Die Stadt Schönau i. Schw. prüft den Ausbau des vorhandenen Dachspeichers zu einem Vollgeschoss.

Beurteilung eines Statikers zur Ausbildung Trenndecken:

Beurteilung eines Brandschutzsachverständigen:

Schnitt A-A
M: 1:100

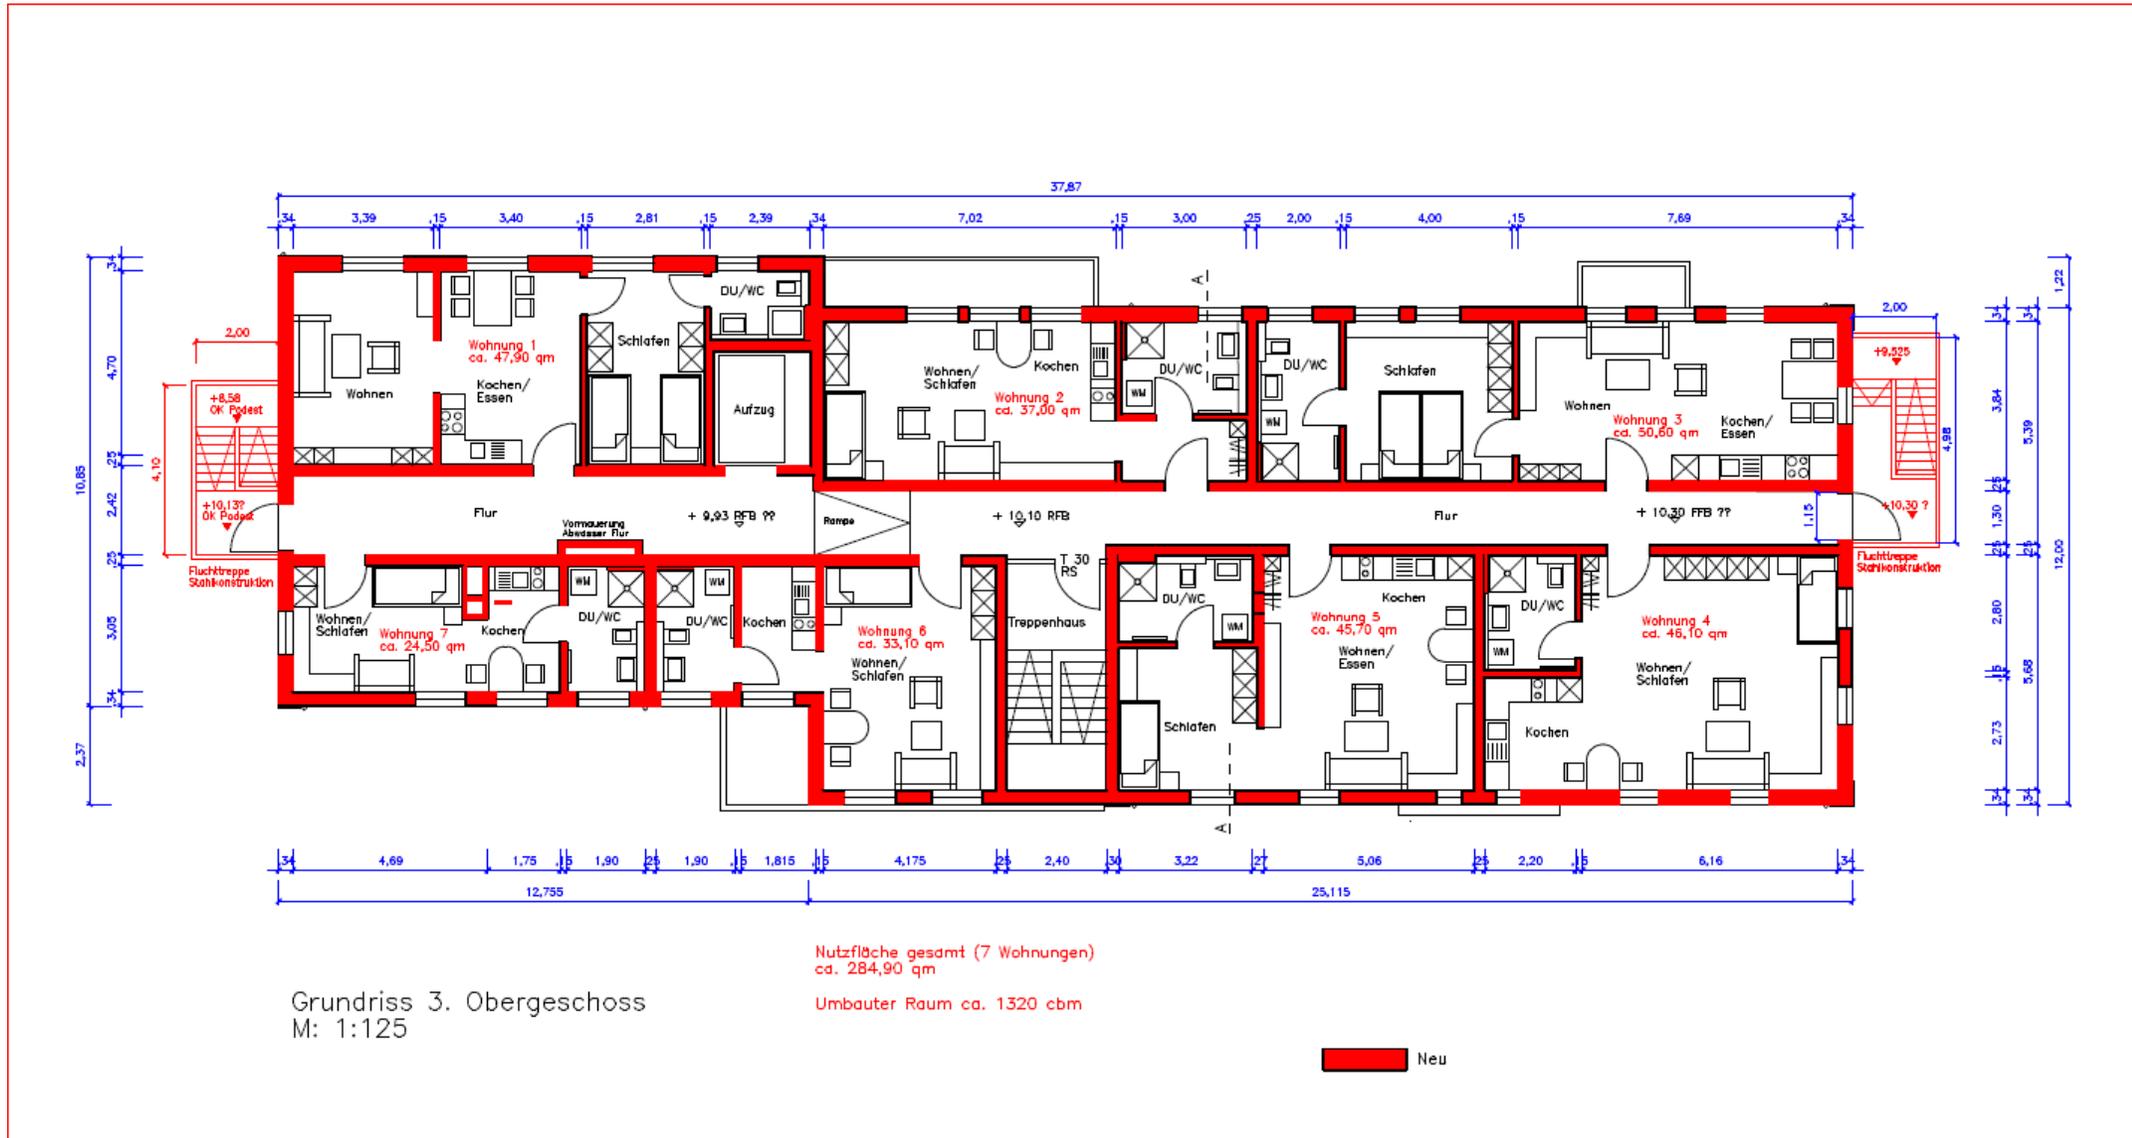
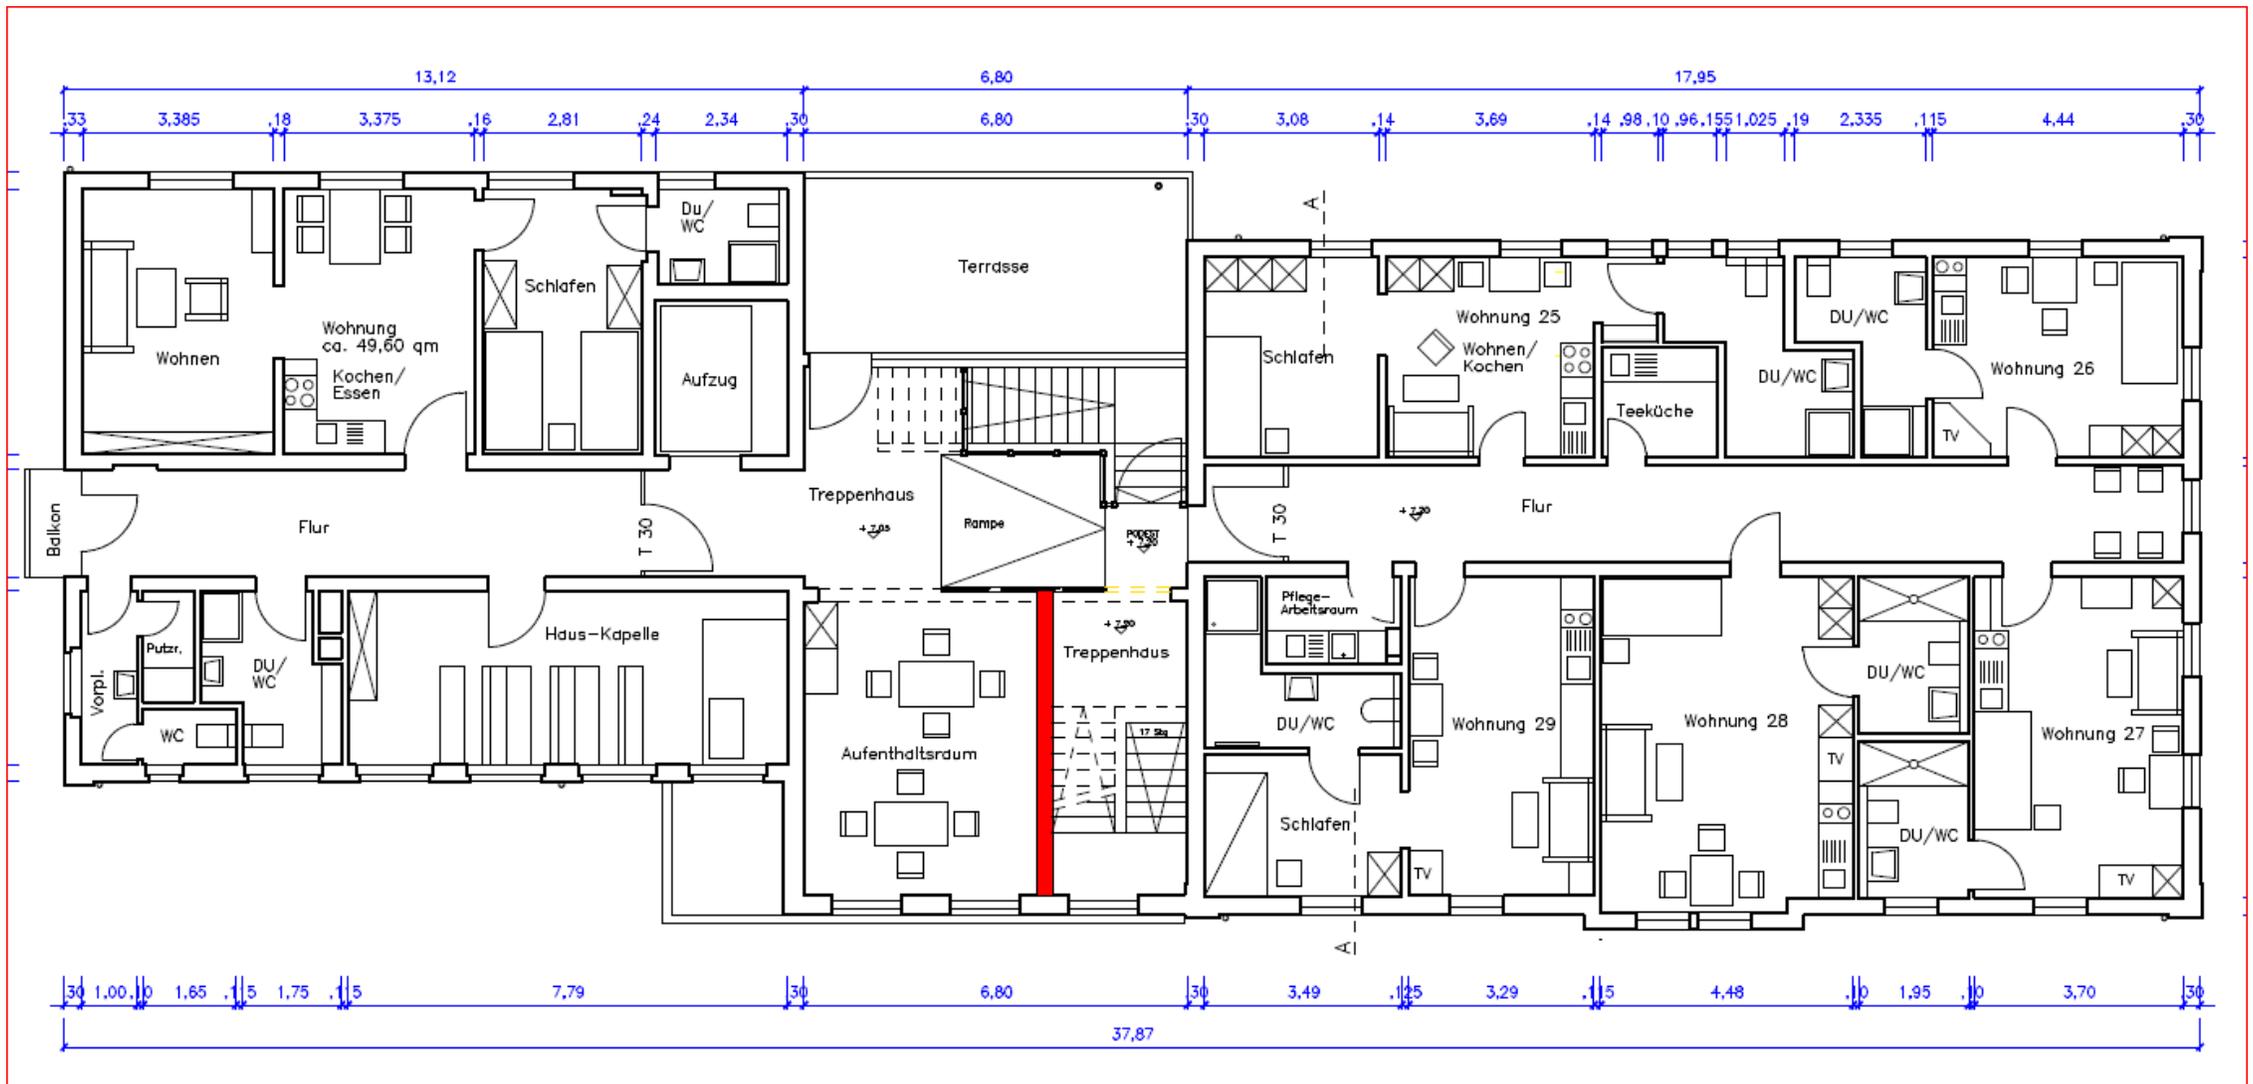
Durch die geplante Aufstockung ändert sich nach heutigem Stand der Technik, die Gebäudeklasse von bisher GK 3 auf GK 5 (Gebäudehöhe und Wohnfläche).

Mit der Änderung der Gebäudeklasse verändern sich auch die brandschutztechnischen Anforderungen, u.a. an das Tragwerk, Geschossdecken, Anforderungen an den Treppenraum.

Zur genauen Beurteilung und brandschutztechnischen Einstufung der Bauteile im Bestand wie das Tragwerk und der Geschossdecken ist eine Aussage eines Statikers erforderlich. Im sog. Altbau aus dem Jahr 1893 sind Holzbalkendecken zu berücksichtigen. Im Neubau aus dem Jahr 1960 bestehen die Bauteile überwiegend aus Stahlbeton. Die Aufstockung soll in Holzbauweise realisiert und umgesetzt werden.

Die Geschosdecken sind max. als feuerhemmend einzustufen. Somit entsprechen diese Anforderungen im Bestand der Gebäudeklasse 3.

Nach der Aufstockung entspricht das Gebäude der Gebäudeklasse 4 und die Anforderungen an die Bauteile ändern sich auf hochfeuerhemmend (F60). Die oberste Fußbodenoberkante liegt laut aktueller Planung bei ca. 7,20 m.

Auf Grund der Anzahl der Größe der Nutzungseinheiten gem. § 2 Abs. 4 LBOAVO rutscht das Gebäude aber in die Gebäudeklasse 5. Damit besteht die Anforderung an die Bauteile feuerbeständig (F90).

Das Gebäude im Bestand wird wie geplant um ein Geschoss aufgestockt. Die Bauteile im Bestand bleiben unverändert feuerhemmend ohne Ertüchtigung. Die vorhandene Brandmeldeanlage wird erweitert und auf die Kat. 1, flächendeckende Überwachung ertüchtigt, sofern das im Bestand noch nicht gegeben ist. Bei diesem Konzept ist es aber wichtig und erforderlich, dass alle Rettungswege baulich sichergestellt sind und somit eine Selbstrettung der Personen erfolgen kann und nicht über Rettungsgeräte der Feuerwehr. Das heißt, es ist mind. eine Außentreppe, je nach Lage zwei, erforderlich. Gegebenenfalls sind bei diesem möglichen Konzept noch Ertüchtigungen in den notwendigen Fluren erforderlich, die aber erst nach Bauteilöffnungen im Bestand abschätzbar und definierbar sind.

Ansichten

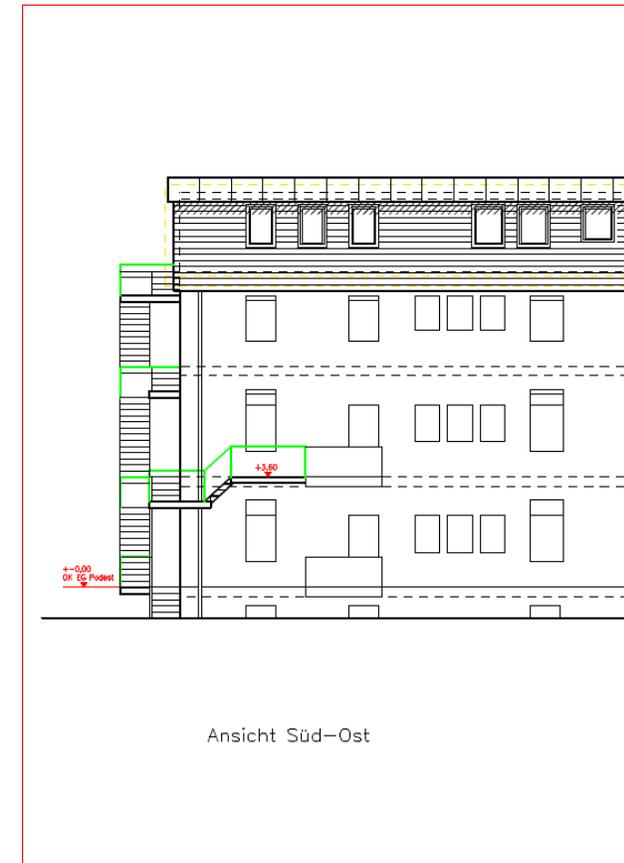
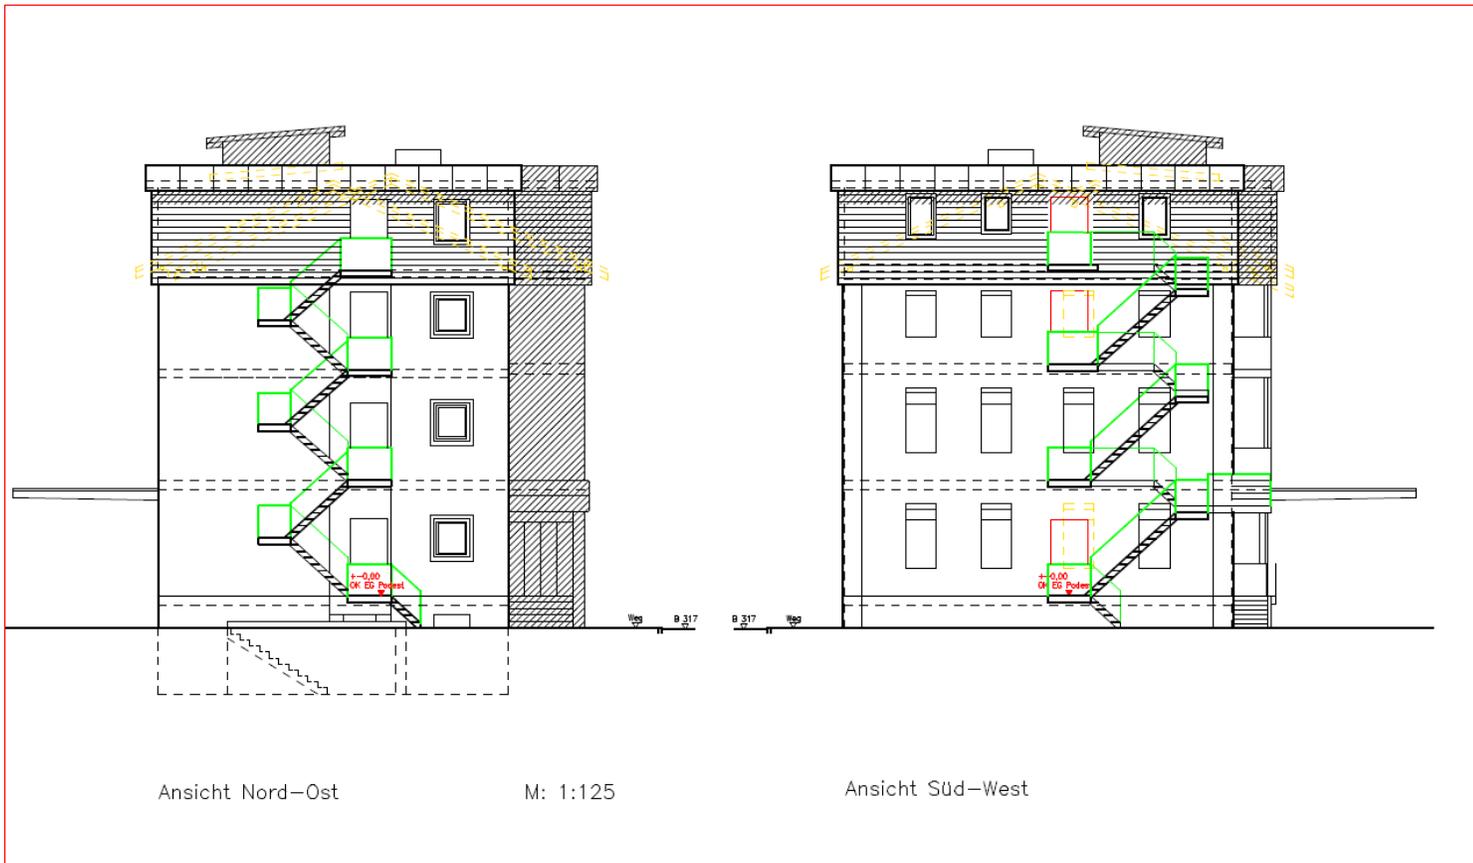
Zusätzliche Fluchtwege könnten über ein Außentreppenhaus geschaffen werden

Im Bereich des neu zu erstellenden Treppenhauses könnte die vorh. Betondecke aufgesägt und abgemauert werden.
